**SOLICITATION AMENDMENT
MODIFICATION DE L'INVITATION**

| Title - Sujet RELC - DDR | |
| Solicitation No. - N° de l'invitation W8476-185840/A | Amendment No. - N° modif. 003 |

Modification 003

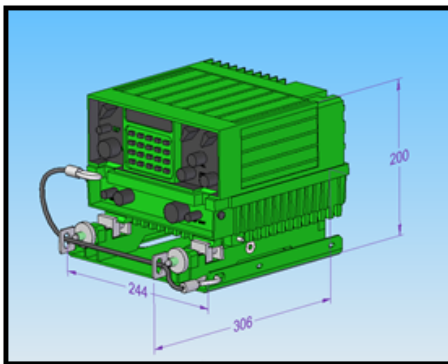
3. Annexe A, Appendices 3, 11, 13, Section 8-9 – Qu'entend-on « un dispositif de soutien à bras de levage »?

Réponse : Un dispositif pour soutenir le bras de levage en position fixe au cours du transport ou de l'entretien.

Composantes du SSCFT - Dimensions totales approximatives

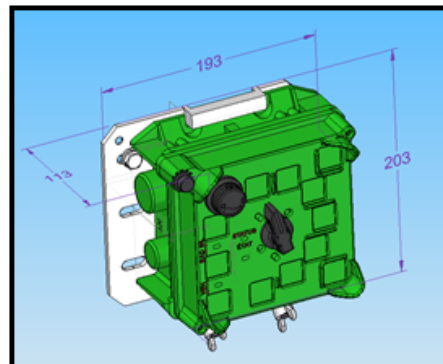
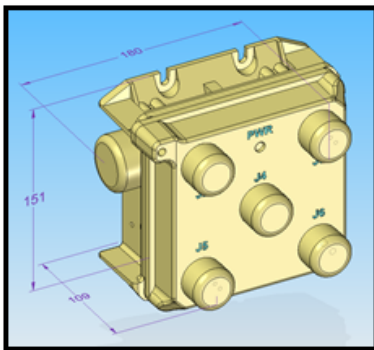
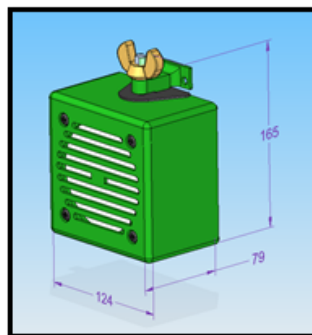
4. Annexe A, Appendices 2-7, Section 11 - Pouvez-vous fournir les dimensions exigées pour les dispositifs auxiliaires (e.x. radios)?

Réponse : Un diagramme figurant les dimensions des principaux composants qui pourraient être installés dans la cabine est joint. L'ensemble du radio et de l'amplificateur peuvent avoir une consommation d'énergie jusqu'à 270 watts en mode haute puissance.
